## B-Plan Re-60 mit all seinen Nebenschauplätzen

Auf die PUK-Sitzung vom 13.02.2025 und den teils tumultartigen Szenen während der Vorstellung des hydrologischen Gutachtens durch die Ingenieurgesellschaft Müller möchte ich hier nicht weiter eingehen. Jeder Teilnehmer – ob live dabei oder per Video-Schalte – mag sich hier sein eigenes Bild machen. Der hitzige Verlauf ist in der öffentlichen Niederschrift dokumentiert und nachzulesen.

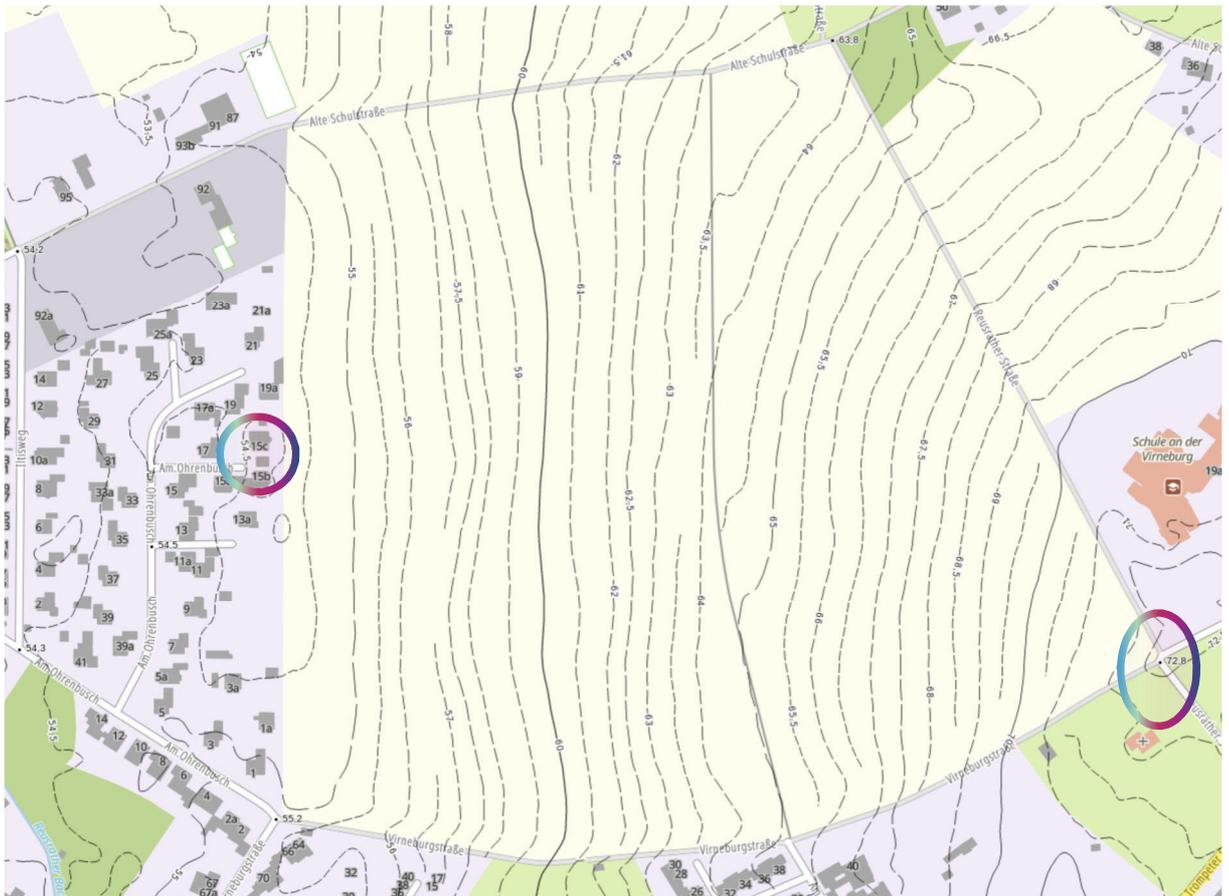
1. Schaut man sich die Kartenausschnitte „vorher/nachher“ zu den Wasserständen im Siedlungsbereich Am Ohrenbusch einschl. Unterste Acker an, stellt man leicht fest, dass es gegen eine drohenden Überflutung von Niederschlägen aus dem „Obersten Acker“ über den „Untersten Acker“ in die Grundstücke Am Ohrenbusch durch den Bau eines Schutzwalls nicht die geringste Notwendigkeit gibt.

**Die Karten sind entlang der westlichen Ackergrenze völlig identisch!**

Zwischen der dunkelblauen Markierung am Westende des „Untersten Acker“ und der Grenze zu den Grundstücken Am Ohrenbusch ist eine weiße Fläche erkennbar, ergo wurde bisher **kein Überfluten aus den Feldern** in die Grundstücke festgestellt, der Bau eines solchen Walls ist daher völliger Nonsens!

Was hingegen sehr deutlich wird ist, dass durch die neue Kanalisation infolge der topografisch höher zu legenden Neubauten genau diese Neubauf Flächen – und nur diese! – deutlich trockener werden.
